I.N.M.I.
ARHIVA
MONUMENTE ISTORICE

Biserica Sf. Sofia Parcul Negroponte-Floreasca Buc.

1926-1940

ARHITECT: Paul Smarandescu
An. 30 Iunie 1926

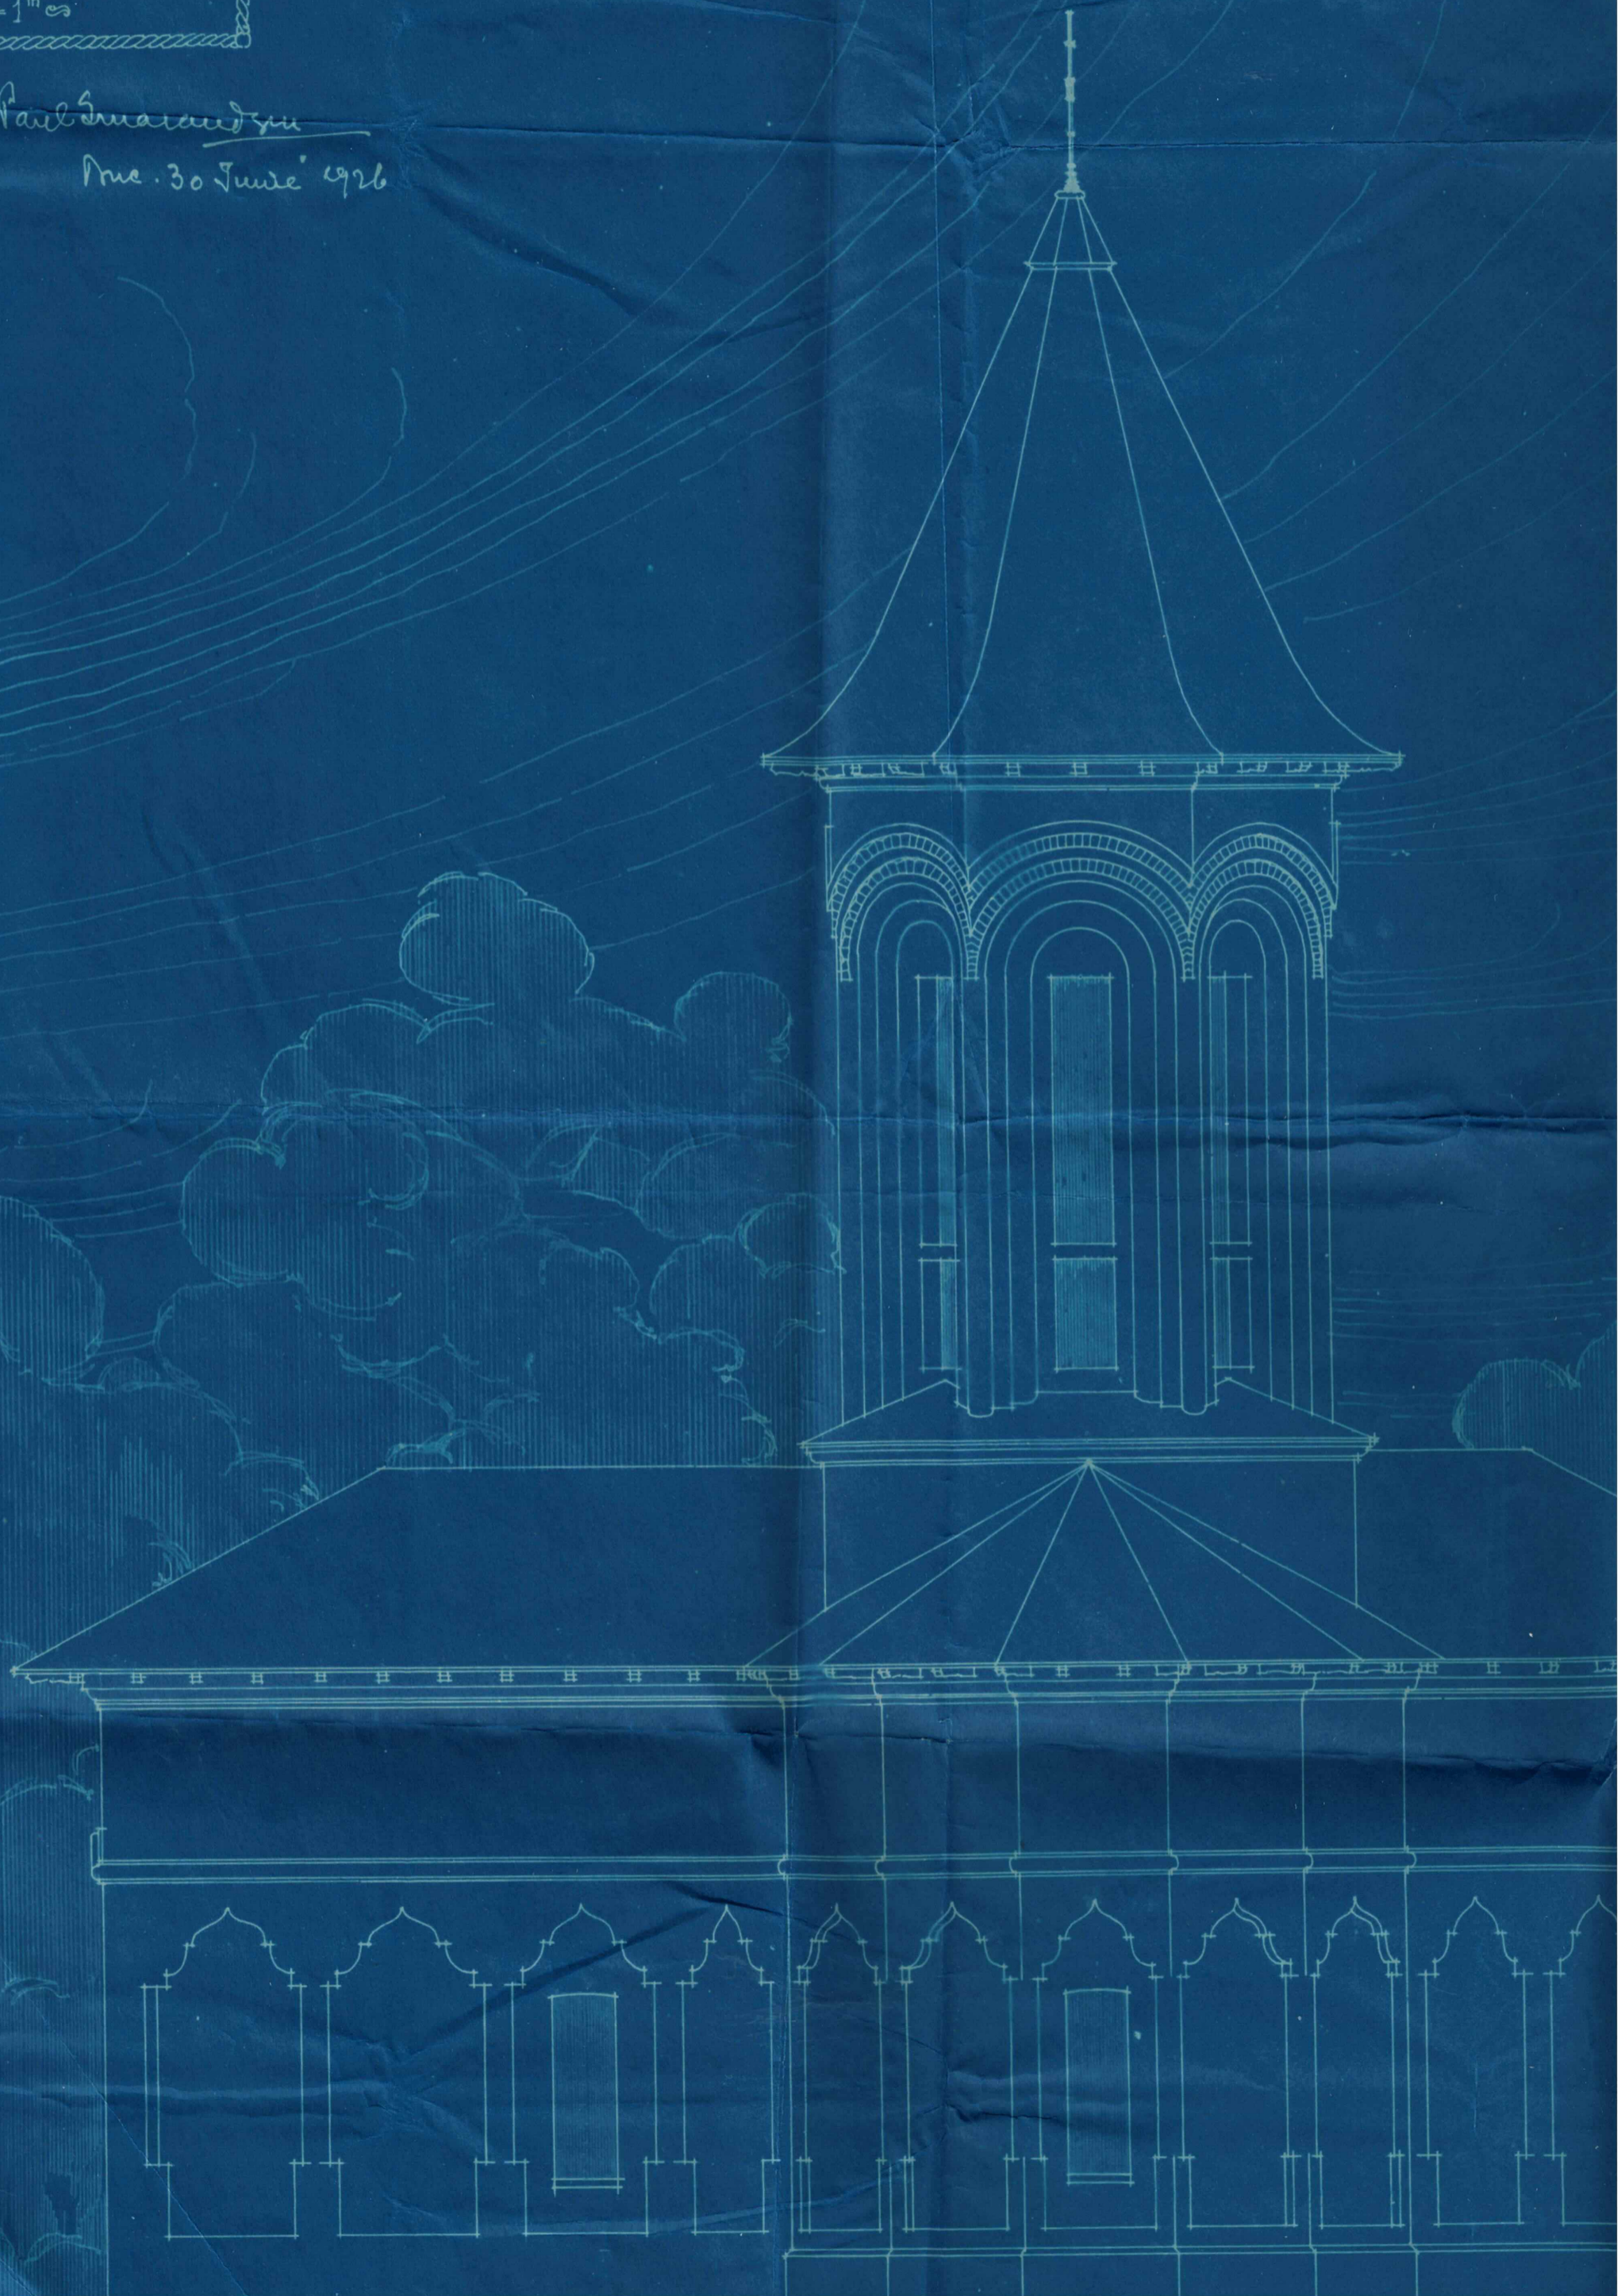
Înaintându-mi-se de către
do. pentru înfrumusețarea răsăritor
o adresă cu două planuri, întocmite
de do. pentru executarea lucră-
rilor de restaurare necesare la Bis.
Floreasca - București, permițându-mi-se
autorizarea acestor lucrări;
Vă rugăm să ne informați și de costul
acestor lucrări, care lipsește.

În ceea ce privește acoperișul, până
fără prea mică pentru similitudine,
înțeleg de părere să se facă din
dane, urmând să se micșoreze și până
acoperișului țurlei spre a fi potrivită cu
acest gen de învelitoare. Întrucât
frescele se vor executa numai după
o amănunțită cercetare spre a se
deduce vechea lor formă; dacă au avut
cheamă de piatră etc. - căci așa cum
se prezintă ele, sînt prea mari.

La adresa D. N. 320 / Șaboua omne
a răspunde pe aprobarea lucrărilor
de restaurare ale Bis. Floreasca
cu următoarele observații. El
care vă rugăm să luați în
tine seama: Acoperișul are până
peo mică pentru a putea fi exe-
cutat din similitudine, căci se poate
pe a fi expusă să putrezească repede;
din această cauză propunem ca
lașerica să fie învelită cu
dane sau dintr-o soliditate lise
nici nu ar permite pe acoperiș
de dane care reprezintă o greutate
considerabilă se poate face cu
tablă de plumb sau de prună.
Acoperișul țurlei: vedem că trebuie să fie
mai puțin înalt, lașerica fiind cu înălțime
de proporții joasă. Frescele, care probabil
au avut învelitoare - cheamă de piatră,
vedem că trebuie să se facă tot astfel de
varece așa cum sînt astăzi ne par prea mari.

Nu se va modifica intru nimic
dus profilele si dimensiunile actuale,
care sunt foarte bine pusecate -
In ceea ce priveste inaltimaa si
forma invelitoarei care va fi de steta
se va avea in vedere forma bis,
Sf. Stefan dela Horezu. (M+)

BISERICA · FLĂREASCĂ ·

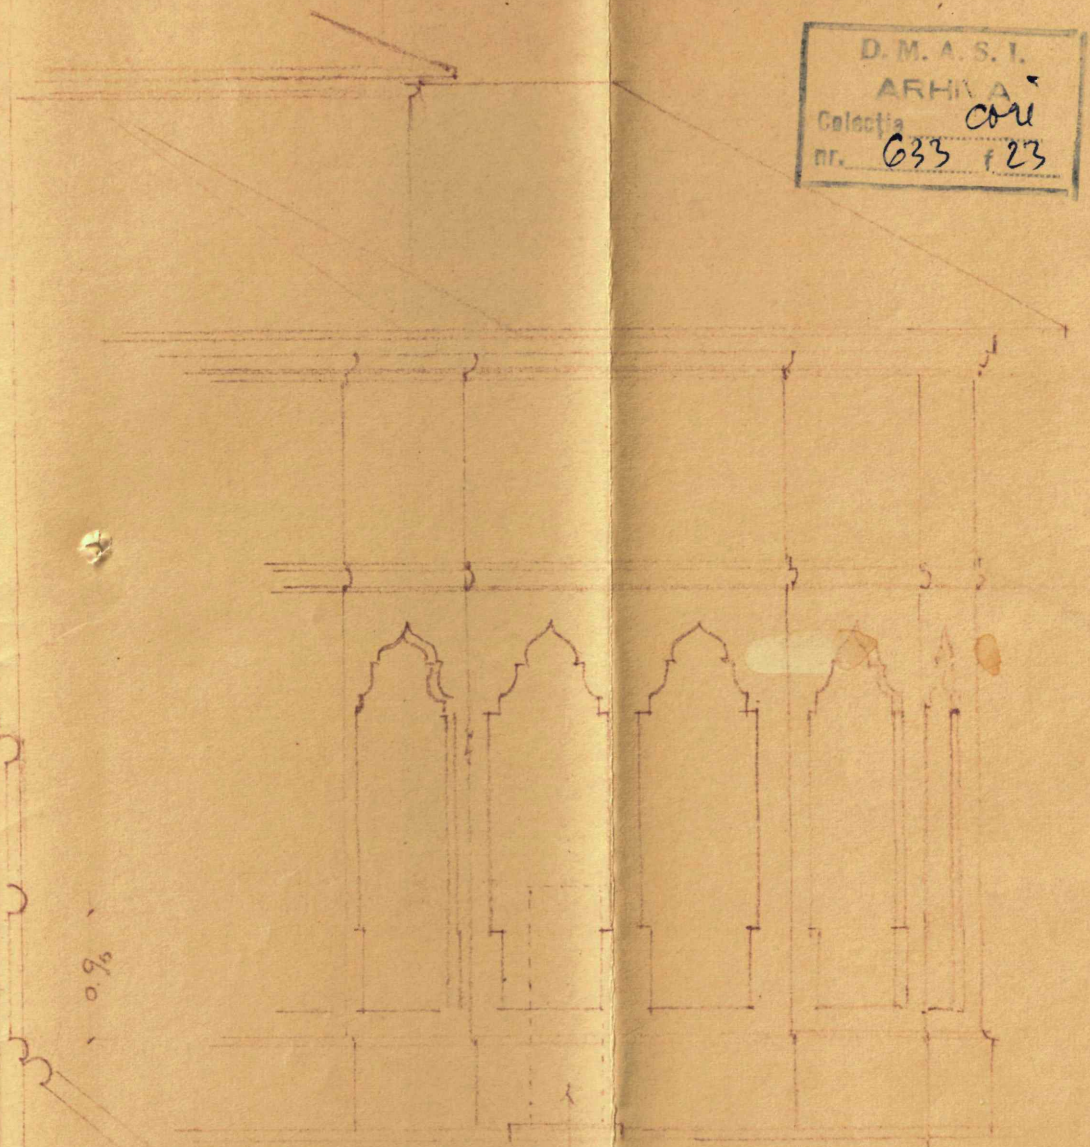
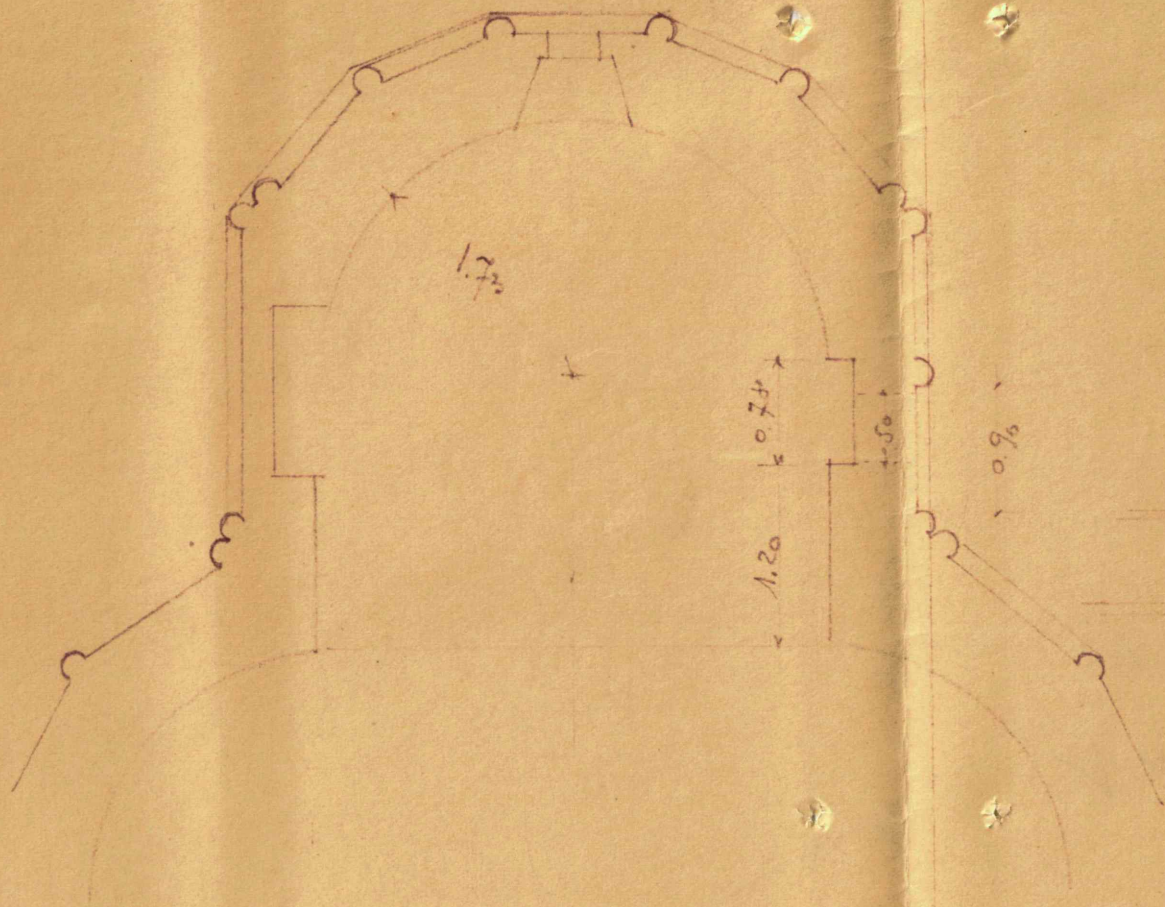
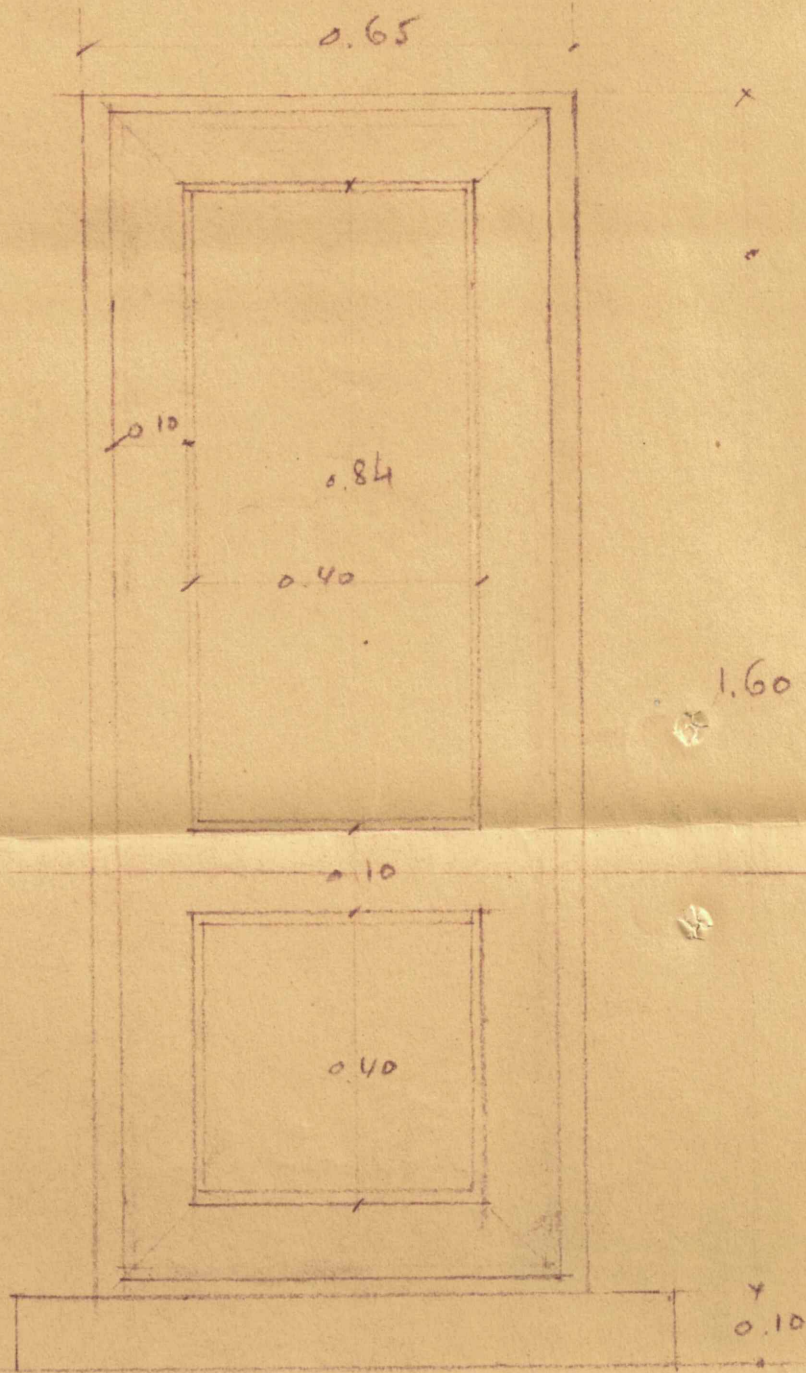
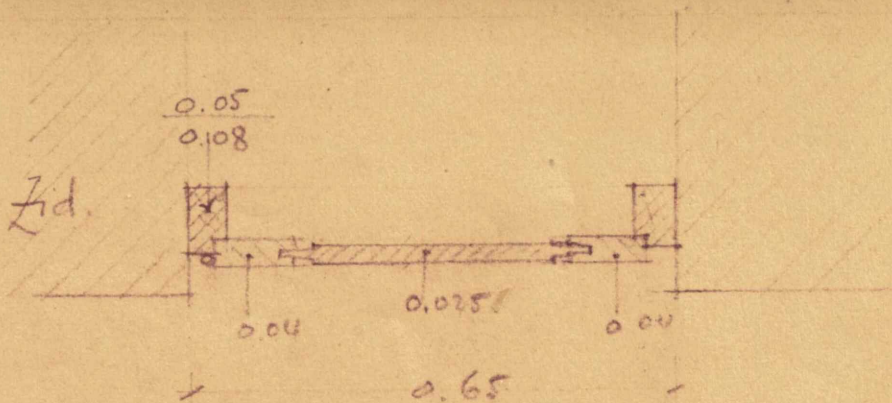
Domnule Director General
Subsemnatul, Preot Parrh al Bisericii
„Sf. Sofia” lui Calea Floreasca Ris Bucuresti
Cu onoare va rog sa tineti a aproba
fiind monument istoric, a se face la sf. altar
una use de fier mica care sa dea un apartin, ca
biserica fiind foarte mica sa se poata esi
intr'un caz de forta majora - aceasta usita este
deosebit necesara in zilele de tobtati mori
caud este multa lume in biserica. Usa se va face
in asa fel ca sa nu se strice absolut nimic din
pictura - Este absolut necesara, inaintea si usa de la intrare de deschide inaintea

dreapta a strâmbului apud din
altă în m. m. din dreapta,
unde a aple - actualmente un delap
și să facă o usă -
În viziunea alăturată, am indicat
locul unde trebuie să se facă
această strâmbure, care va
fi axată cu fațada în lobat.

La vizita pe care am făcut-o
am constatat că s-a făcut
un șanț de la pridor -
fără aprobare.

Se comită aprobarea
facerii usii la altă
